# Coordination Stop Bugey

## ANNEXE 3

### REACTEURS NUCLEAIRES DU BUGEY

### RADIER ET ENCEINTE DE CONFINEMENT

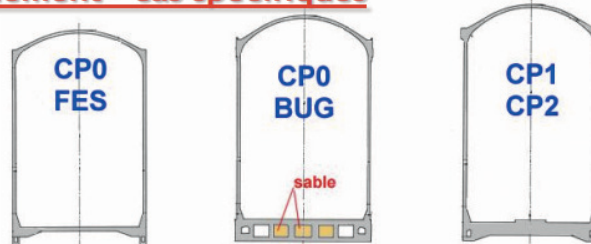
**La particularité des fonds inférieurs des enceintes de confinement des quatre réacteurs nucléaires du Bugey est qu'ils sont constitués par un radier alvéolé reposant sur un béton de propreté. Ce sont les seuls réacteurs français qui ont cette configuration (voir page suivante).**

L'épaisseur totale du radier alvéolé est de 6,50 m, mais le béton au niveau des alvéoles ne fait que 1,50 m + 1,00 m, soit 2,50 m. Excepté les réacteurs de Fessenheim, les autres réacteurs nucléaires de 900 MW ont des radiers (non alvéolés) d'épaisseur supérieure ou égale à 3,50 m.

Compte tenu de la dalle alvéolée, en cas de fusion du cœur du réacteur, la cassure complète du radier risque d'intervenir avant la traversée des deux épaisseurs de béton.

En effet, dès que le corium (éléments fondus du cœur d'un réacteur nucléaire) va attaquer la dalle supérieure du radier, celle-ci va être fragilisée. Du fait que la résistance du radier alvéolé est assurée par l'ensemble des dalles horizontales et des nervures verticales, toutes deux fortement ferrillées, la rupture d'une seule dalle conduira à un important affaiblissement de l'ensemble du radier et de l'enceinte de confinement qui est supportée par ce radier. Des fissures importantes se produiront dans les parois de l'enceinte de confinement et de ce fait une très grande quantité d'effluents radioactifs sera libérée subitement dans l'environnement.

## Réexamen de Sûreté VD3 900

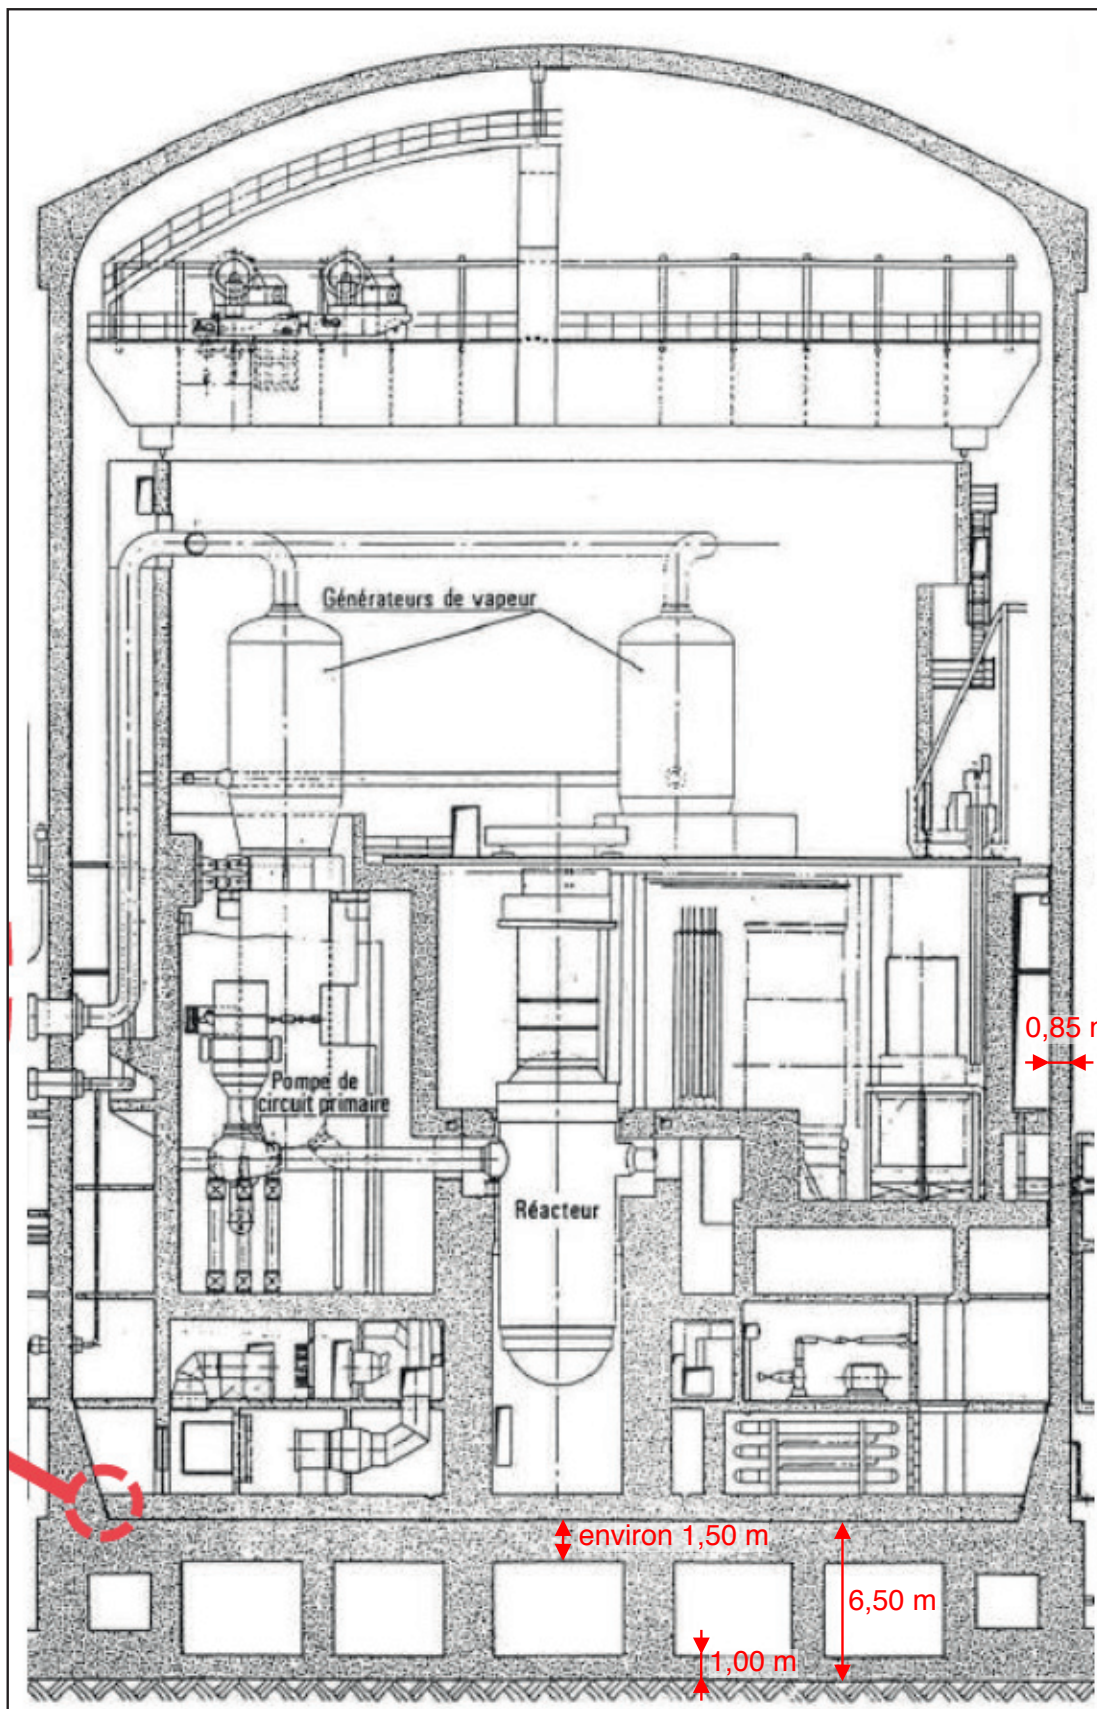
- ❑ **Bugey** : Non-garantie du maintien de l'étanchéité du radier alvéolaire si percée radier avec P<sup>enceinte</sup> > 3 bar
  - Objectif : réduire les risques de by-pass du confinement en cas de percée du radier supérieur.
  - ➔ **Modification** : remplacement du diaphragme du dispositif U5 (décompression/filtration enceinte) par un dispositif à section passante + nouveau diaphragme
- ❑ **Fessenheim** : Percement du radier sous ICB < 24 h (délai de mise en œuvre des mesures de protection des populations) dans certains scénarios
  - ➔ **Modification** : Epaississement du radier par une couche de béton réfractaire pour retarder la percée  
*Difficultés liées à la dosimétrie dans le puits de cuve, au risque d'agression des tubes RIC, à la réduction du volume libre conduisant à une augmentation de la pressurisation du local (APRP)...*

Nous ne trouvons pas trace de travaux de remplissage par du sable comme évoqué par l'IRSN et seule une modification du dispositif U5 a été faite. Cependant, même si cette solution avait été retenue, le sable n'assurerait qu'un remplissage et aucune fonction de résistance mécanique.
